札幌圏都市計画

道路の変更(案)

3・4・15 福住・桑園通
3・4・76 水源池通

令和4年2月
札幌市まちづくり政策局総合交通計画部

3・4・15 福住・桑園通

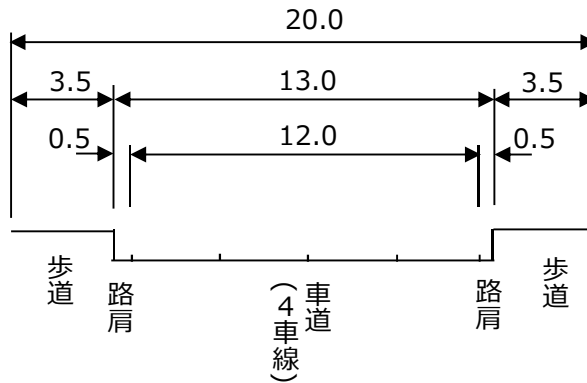
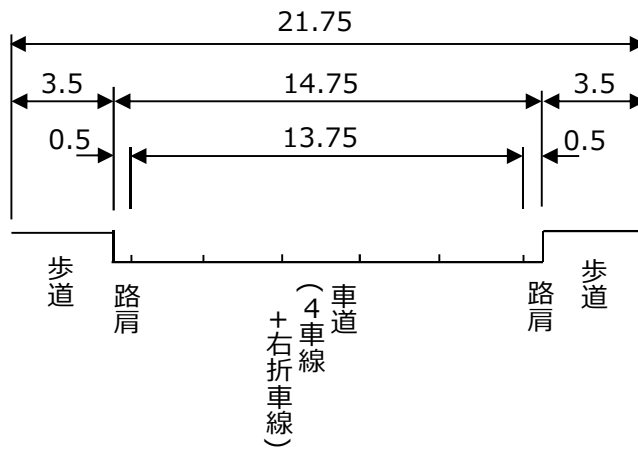
新		旧		変更内容
番号	路線名	番号	路線名	
3・4・15	福住・桑園通	3・4・15	福住・桑園通	一部区域の変更 (交差点部：W=20m→21.75m)
3・4・76	水源池通	3・4・76	水源池通	一部区域の変更 (交差点部：W=23m→24.5m)

札幌圏都市計画道路変更箇所図

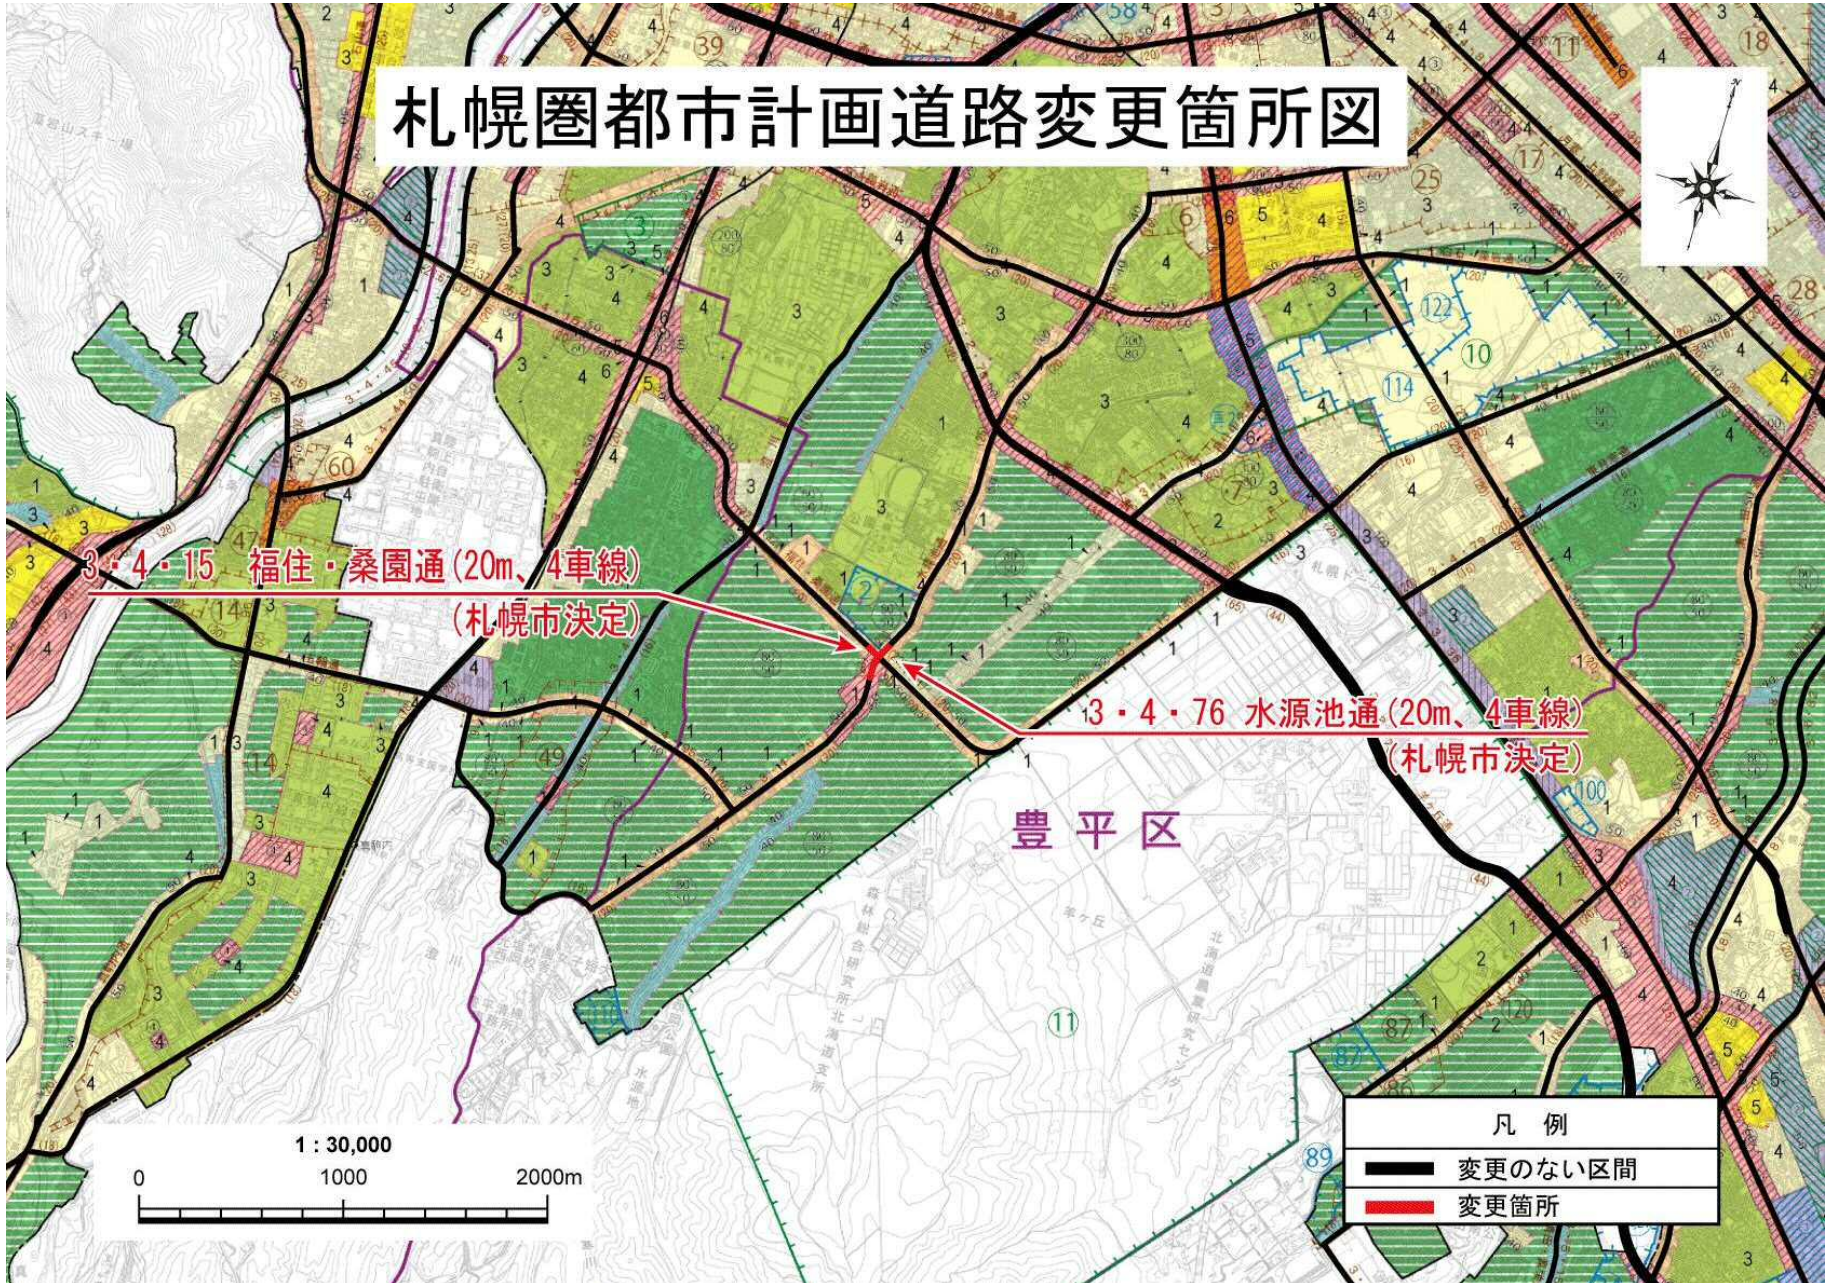
3・4・15 号 福住・桑園通及び 3・4・76 号水源池通の交差点においては、清田・白石・厚別区方面と南区方面を移動する交通が集中し、特に朝夕の時間帯に渋滞が発生していることから、右折車線設置等のために交差点部の一部区域を変更するものである。
